**ÓRGANO DE CONTROL INSTITUCIONAL  
MUNICIPALIDAD PROVINCIAL DE SULLANA**  
**INFORME DE VISITA DE CONTROL**

**N° 015-2019-OCI/0455-SVC**

**“CREACIÓN DE DREN PLUVIAL EN TRANSVERSAL LAS  
PALMERAS A.H. VILLA PRIMAVERA, PROLONGACIÓN  
LAS PALMERAS Y PERLA DEL CHIRA DEL A.H.  
HÉROES DEL CENEPA, RAMIRO PRIALÉ,  
URBANIZACIÓN POPULAR NUEVA ESPERANZA Y LA  
VIDENITA DEL DISTRITO DE SULLANA, PROVINCIA DE  
SULLANA, DEPARTAMENTO DE PIURA”**

Plano PP-02 denominado *Planta de Fluxos Pluviales*, se visualiza que se han proyectado la construcción de 2 líneas de drenaje pluvial, en las calles *Los Laureles* y *Los Almendros*, según el siguiente detalle:

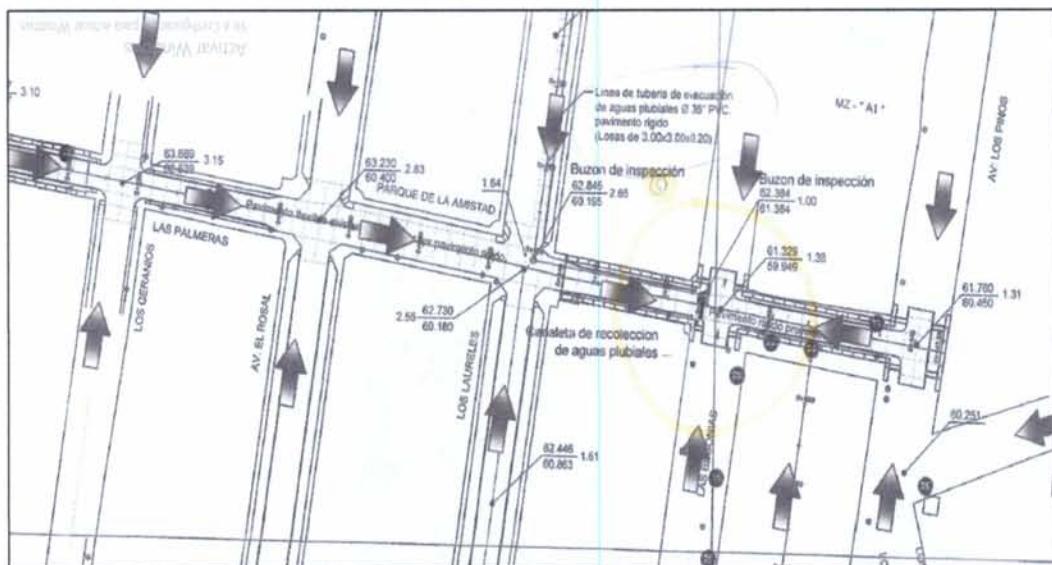
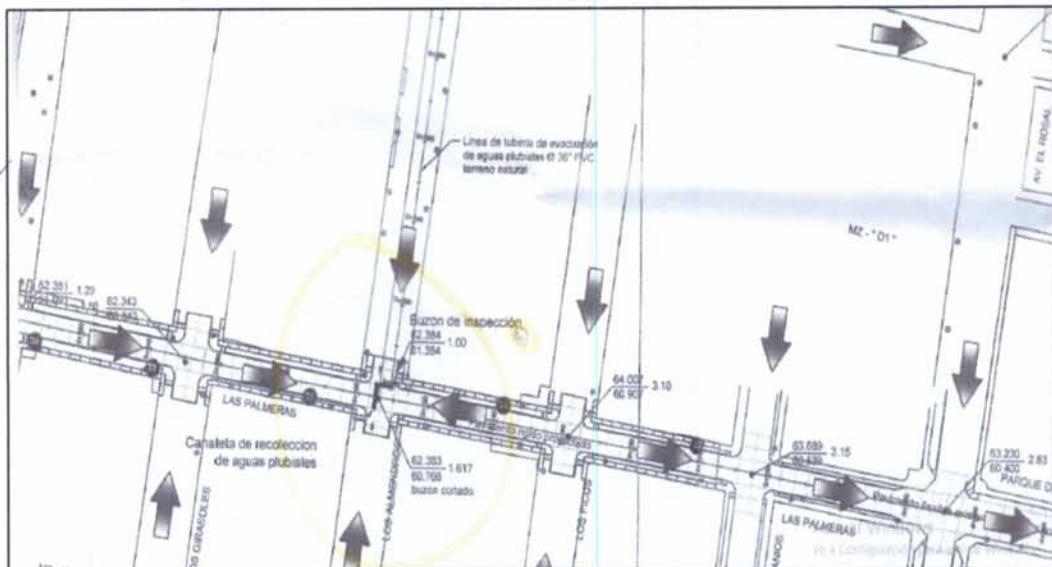
Lo antes expuesto, evidencia que el cambio del diámetro de la tubería de 36" por 21" sin sustento técnico del nuevo diseño en el sistema de drenaje pluvial, afectaría la capacidad de drenaje del proyecto, y por ende pone en riesgo de inundación a la población.

“(...) P-04 “Planta tuberías”

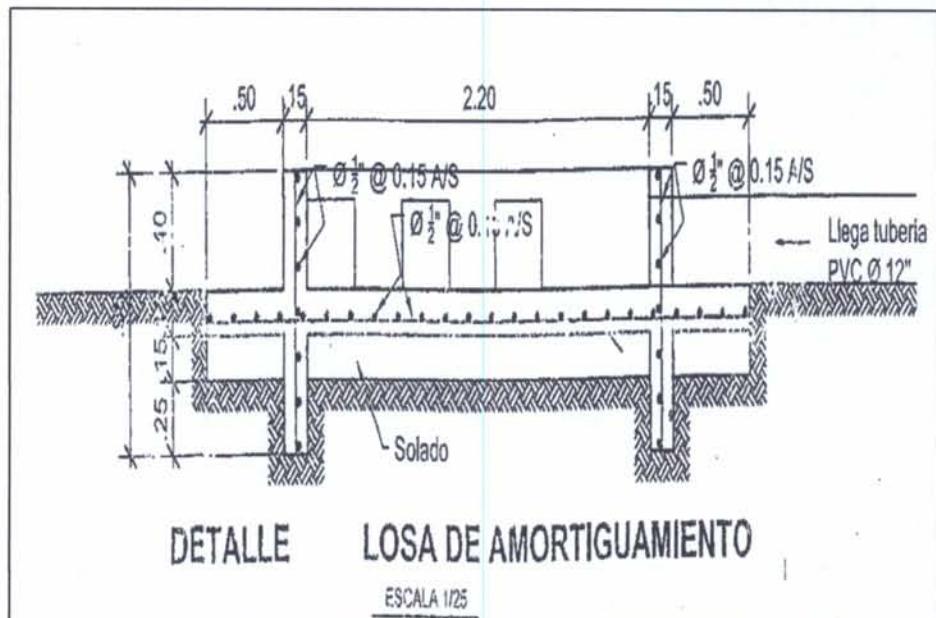
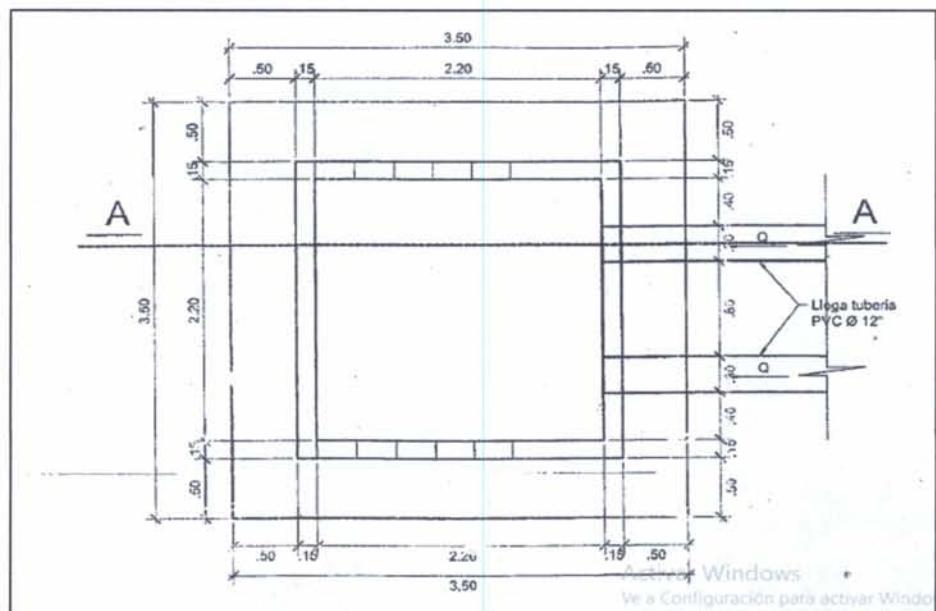
De la revisión a los planos P-04 "Planta tuberías" y P-05 "Detalle de Losa de Amortiguamiento" del servicio del mantenimiento, se observa que se ha proyectado la construcción de 2 lasas de amortiguamiento en la parte baja del barranco, las cuales no se les ha proyectado la protección adecuada anti socavante, ya que en dicha losa, las aguas pluviales escurren por los accesos de la losa (tipo ventanas), teniendo contacto directo con la base de las losas, según detalle siguiente:

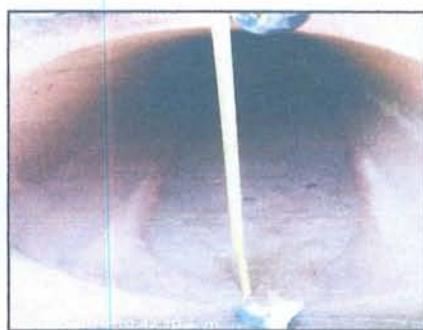
- El ingeniero especialista, retiro la tapa de los buzones de inspección construidos, a fin de verificar la medida del diámetro de la tubería de evacuación pluvial, constatándose que tiene diámetro de 21 pulgadas, tal como se visualiza en las siguientes tomas fotográficas:

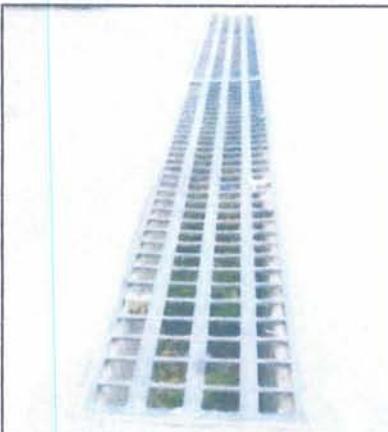
- Se visualizó que el marco de concreto armado y la estructura metálica de las rejillas ubicadas entre las intersecciones de las calles Las Palmeras con Las Begonias y Los Almendros, se encuentran en mal estado, puesto que en el caso del marco de concreto este se ha desprendido en su perímetro, asimismo las rejillas se han deformado por el peso del tránsito vehicular, según el detalle siguiente:

1era Línea de Tubería y losa de amortiguamiento:

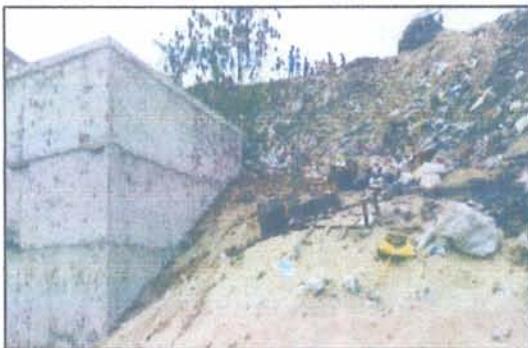
- ✓ Se visualizó una red revestida de concreto en una longitud de 102.20 mts. la cual en un tramo ha fallado y se encuentra expuesto el acero; también se observó que esta caja de concreto tiene una capa de afirmado a lo largo de esta, visualizándose el cambio de trazo estipulado en el adicional del servicio, terminando la red en la losa de amortiguamiento, la cual se encuentra sin ningún tipo de respaldo en su cimentación, casi flotante, puesto que en períodos lluviosos, ha socavado significativamente el terreno, siendo cuestión de tiempo para que colapse totalmente:

Cámara de amortiguamiento

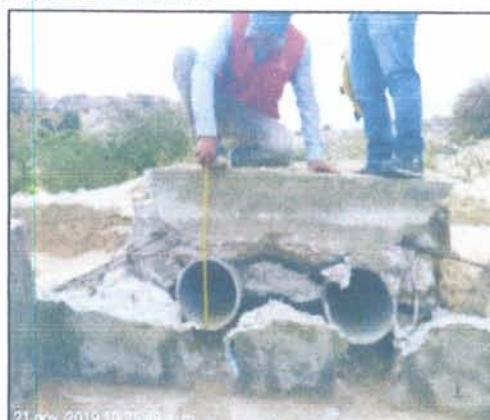
Losa de amortiguamiento totalmente colapsada por el socavamiento del área donde está conformada, no existe ningún tipo de mejoramiento de dicho terreno, son arenas sueltas.

Intersección entre las calles Las Begonias y Las Palmeras

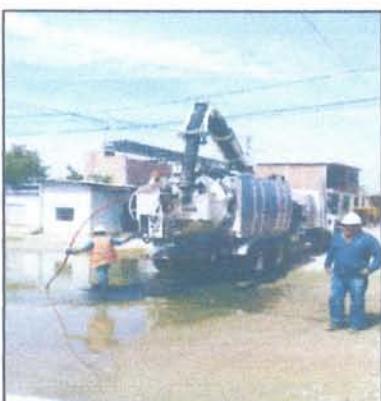
- La población reunida con la comisión de control, nos comunican su malestar respecto a la ejecución de la obra: "Creación de Dren Pluvial en transversal Las Palmeras A.H. Villa Primavera, prolongación Las Palmeras y Perla del Chira del A.H. Héroes del Cenepa, Ramiro Prialé, Urbanización Popular Nueva Esperanza y la Videnita del distrito de Sullana, provincia de Sullana, departamento de Piura" y del servicio: "Mantenimiento, limpieza, descolmatación de alcantarilla pluvial calle Las Palmeras, y encauzamiento de flujo de las calles del A.H. Villa Primavera, distrito de Sullana, provincia de Sullana, departamento de Piura", puesto que, después de la culminación de estos, la obra y el servicio no han funcionado, ya que las viviendas han sufrido daños por inundaciones, y la evacuación de las aguas pluviales demora hasta 5 días en realizarse, por lo que la Municipalidad Provincial de Sullana ha realizado la evacuación mediante cisternas dotadas de bombas de succión.
